Objet: ZAC du Grand Launay - CHATEAUGIRON
MO : commune nouvelle de CHATEAUGIRON/OSSE/ST AUBIN DU PAVAIL
n° CASCADE du dossier : 35-2019-00050
n° ANAE : AEU_35_2019_50
Dossier suivi par : Yann TRACZ

Vous nous avez transmis pour avis, le 05 mars 2019, un dossier d'autorisation déposé par la commune nouvelle de CHATEAUGIRON/OSSE/ST AUBIN DU PAVAIL le 26/02/2019, relatif à la réalisation de la ZAC du Grand Launay à CHATEAUGIRON.

Suite à la visite du site (17/04/2019) et à l'examen du dossier, le service départemental de l'AFB vous informe des remarques que ce dernier appelle de sa part sur le volet milieux aquatiques.

Tracé « historique » supposé du lit mineur du ruisseau de St Médard au sein de la futur ZAC du Grand Launay

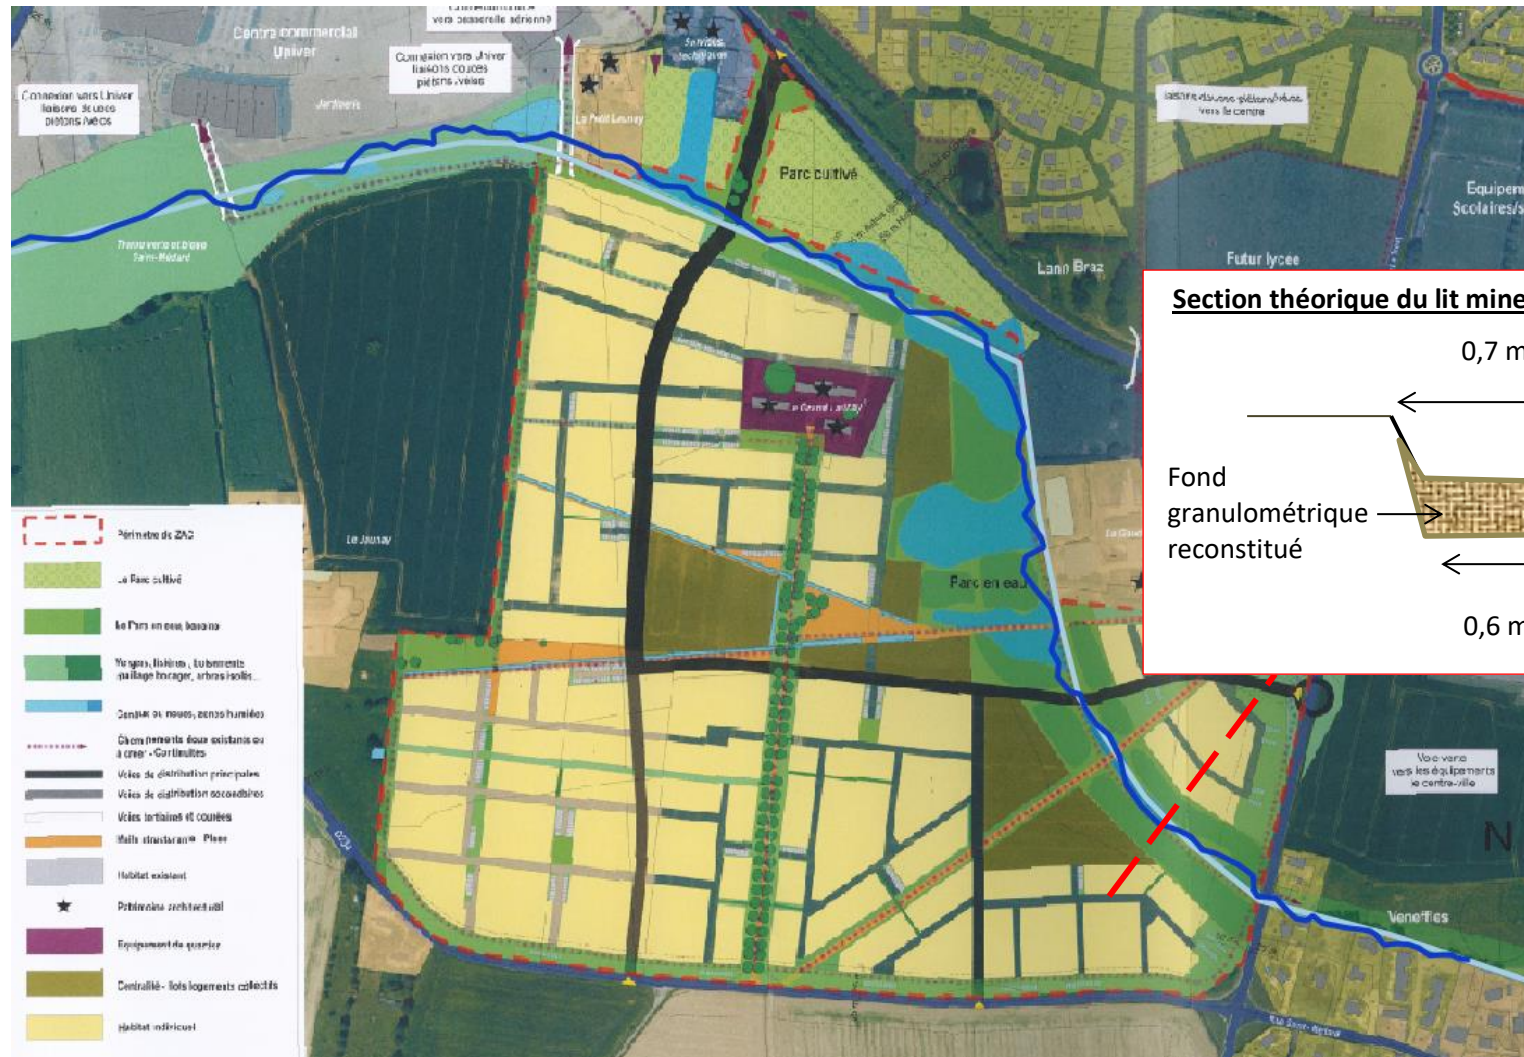
Pour ces raisons, il nous semble nécessaire, parallèlement à la réflexion menée sur les principes d'aménagement de la ZAC du Grand Launay, de prévoir une restauration morphologique ambitieuse du lit du ruisseau de St Médard.

L'analyse de la topographie actuelle du site et les photographies aériennes anciennes sont un bon indicateur pour définir le tracé qu'il conviendrait de faire retrouver au ruisseau de St Médard dans le cadre d'une telle restauration morphologique.

Au regard des données caractérisant le bassin versant de ce cours d'eau en amont de la RD92, il est possible d'approximer son débit de crue de période de retour de 2 ans (débit dictant la section de son lit mineur) à près de 100l/s. Ainsi, on peut estimer que la section « d'équilibre » du lit mineur du ruisseau de St Médard est d'environ 0,13 m² (soit très nettement plus petite que celle actuelle du lit anthropisé).

Le schéma figurant en annexe du présent avis illustre ces éléments.

- un busage de diamètre 800 mm sur environ 55 ml sous la RD92 et le long de la parcelle AN 1 du cadastre de CHATEAUGIRON
- deux busages parallèles de diamètre 600 mm et 500 mm, sur un linéaire respectif de 35 ml et 27 ml, au droit de la rue du Temple de VENEFFLES
- un busage de 800 mm sur environ 12 ml sous la rue de Montalembert de VENEFFLES

Le schéma figurant en annexe du présent avis localise ces aménagements.

Au regard de ces éléments, en prenant en compte les données de débits fournies dans le dossier, nous constatons que les ouvrages hydrauliques existants en aval du projet de la ZAC semblent être dans l'incapacité d'évacuer le débit du ruisseau de St Médard, augmenté par les débits de surverse des bassins tampons, dès une pluie d'occurrence supérieure à 10 ans, en cas d'évènement long ne

- de la ZAC, par l'aval par la mise en charge de l'OH passant sous la RD92
- d'habitations de VENEFFLES, par surverse au-dessus de la RD92, puis mise en charge et/ou surverse des OH de ce hameau

- préalablement ou parallèlement à la création de la ZAC, il programme un projet de restauration morphologique du ruisseau de St Médard sur l'emprise de cette dernière, en se laissant la possibilité d'inclure le foncier du « parc cultivé », voire de la « compensation UNIVER » (pour monter techniquement et financièrement le projet, un appui technique du syndicat de bassin versant de la Seiche nous semblerait opportun)

- le tracé du lit restauré permette une reconnexion des annexes hydrauliques que sont certaines zones humides identifiées sur la zone d'étude
- la section du ruisseau de St Médard se rapproche de celle indiquée en page 3 et dans le schéma figurant en annexe
